<p>Feldzufahrt Bau-km 0+078 links</p>	<p>Vorgesehene Änderung</p> <p>Anpassung der Zufahrt durch Änderung der Achse und Gradiente und Anbau des Radweges Anpassung der Asphaltbefestigung an neue Höhenverhältnisse und Radweg Nr. im Regelungsverzeichnis 1.4</p>
<p>Feldzufahrt Flurstück 1052/1</p>	<p>Fotoansicht</p> 
<p>Auszug aus Lageplan</p> 	
<p>Querschnitt (M 1:100)</p>  <p>M = 1:100 NHN 155,000</p>

Bau-km 0+111 rechts

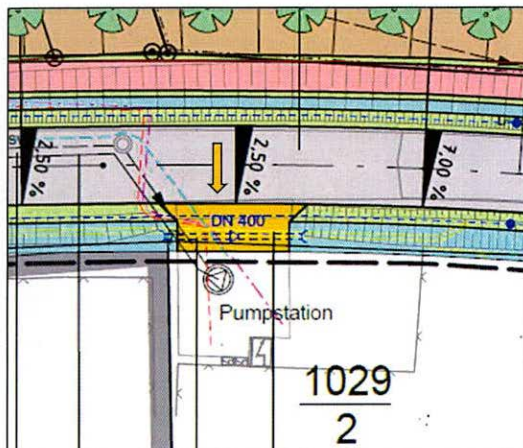
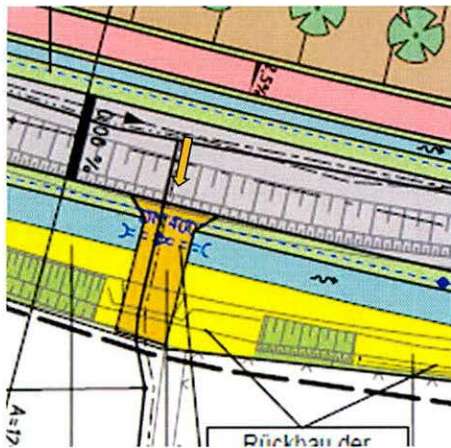
Zufahrt zur Pumpstation
Flurstück 1029/2**Vorgesehene Änderung**Anpassung der Pflasterbefestigung, der
Bordeinfassung und der Pflasterrinne an neue
Höhenverhältnisse
Nr. im Regelungsverzeichnis 1.5**Auszug aus Lageplan****Fotoansicht****Querschnitt****Querschnitt (M 1:100)**

Bau-km 0+213 rechts

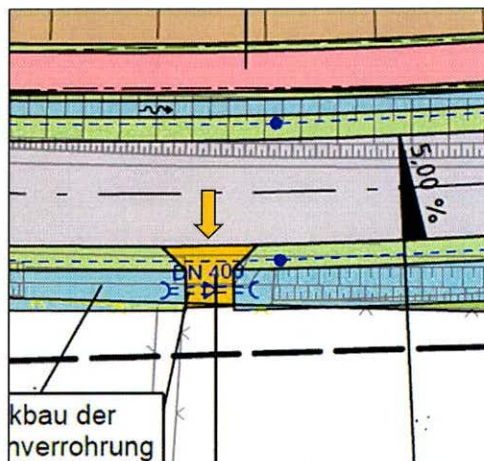
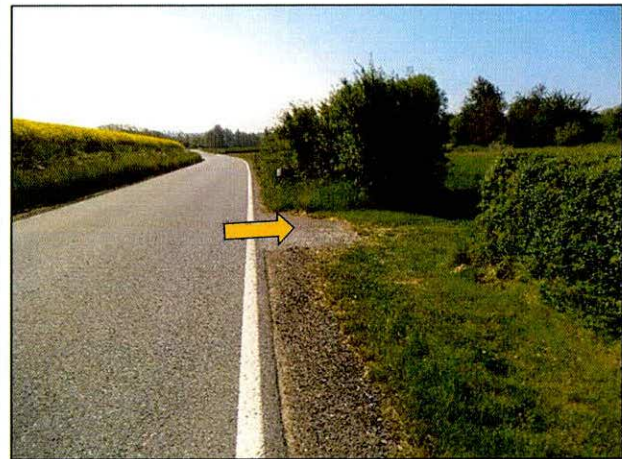
Anpassung der Zufahrt durch Änderung der Achse und Gradienten
 Herstellung Asphaltbefestigung im Zufahrtsbereich
 Nr. Im Regelungsverzeichnis 1.7

Bau-km 0+330 rechts

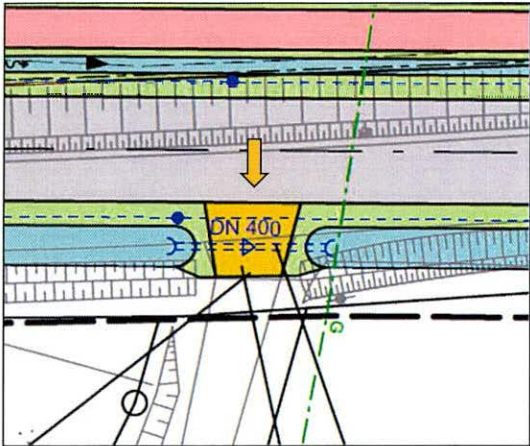
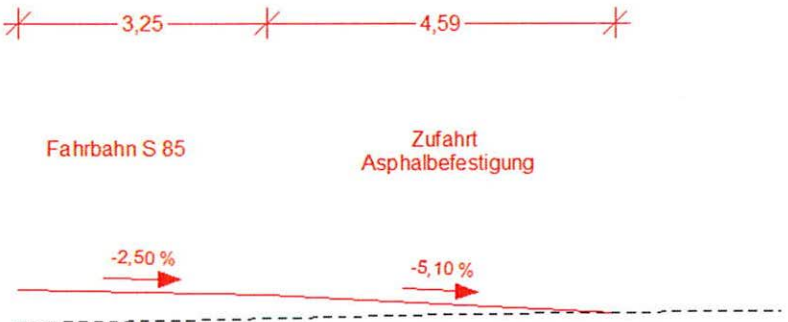
Anpassung Zufahrt Flurstück 60/2
